Mission régionale d'autorité environnementale

Avis sur le projet de construction d'une centrale photovoltaïque au sol sur l'ancien site de lagunage et bassin de décantation de l'usine de sucre Cristal Union à Sermaize-les-Bains (51), porté par la société URBA 224

n°MRAe 2019APGE98

Cartographie des habitats naturels

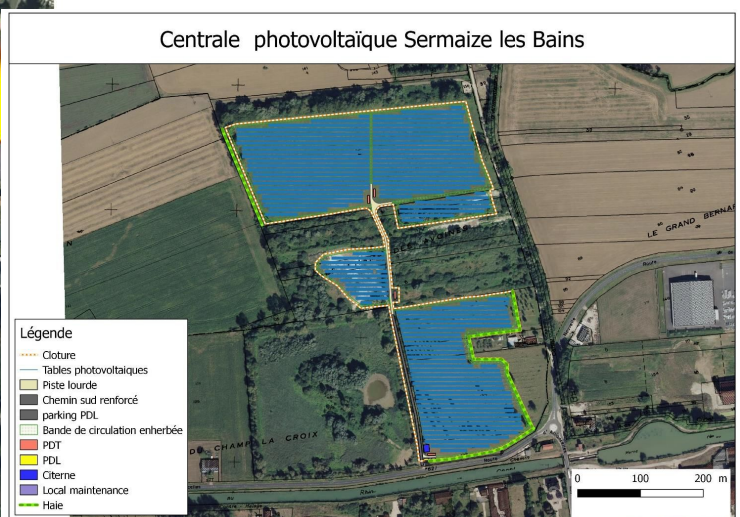
L'Ae note que des tables de panneaux solaires vont être installées sur une prairie de fauche humide et une autre roselière que celle préservée en partie sud-ouest du site (voir figures ci-dessous). Ces zones ont été confirmées comme zones humides avérées dans une étude hydrologique jointe en annexe du dossier.

Les prairies de fauches humides inscrites à la liste rouge des habitats de Champagne-Ardenne et mésophiles présentes ont été considérées (partiellement pour la prairie mésophile) comme zones humides réglementaires.

Or, cette implantation risque de provoquer un assèchement du sol sous l'emprise des tables et donc augmenter les impacts induits sur la fonctionnalité biologique et écologique des habitats de zones humides. L'étude de l'impact de ces tables en prairies de fauche humide et roselière n'a pas été menée.

- ***vérifier si le dossier est soumis à déclaration ou autorisation au titre de la loi sur l'eau ;***
- ***vérifier si la conservation de la roselière au sud-ouest du site est une mesure de compensation suffisante au regard des impacts du projet sur les zones humides du site pour permettre le maintien d'une population viable ou égale à celle présente actuellement de Rousserolle turdoïde ;***
- ***prendre en compte dans le dossier le cours d'eau situé à l'est du site au titre des incidences du projet sur les milieux aquatiques et eaux superficielles.***
